ML-850 シリーズ、ML-860 シリーズ製品一部変更に伴う
包装箱表記についてのお知らせ

製品一部変更のお知らせ

製品一部変更のお知らせ

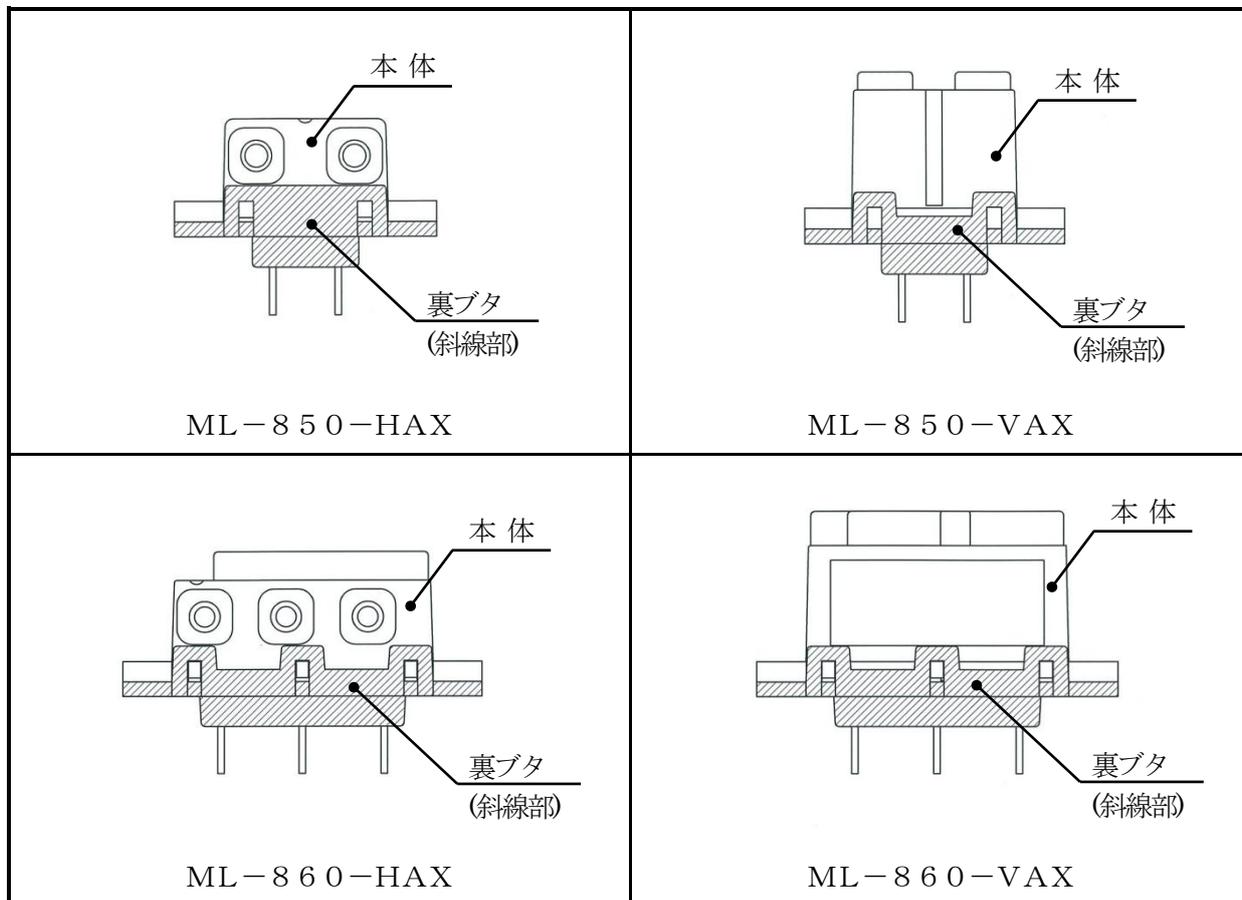
2) 変更内容：裏ブタ（下図参照）の材質変更

変更前	変更後
材 質	P P E	P B T (G F) (本体と同じ材質に統一)
UL難燃グレード	9 4 V - 0	9 4 V - 0

■変更前の裏ブタの色調は本体より若干濃いグレーとなっておりますが、変更後は本体と同じ色調（グレー）になります。
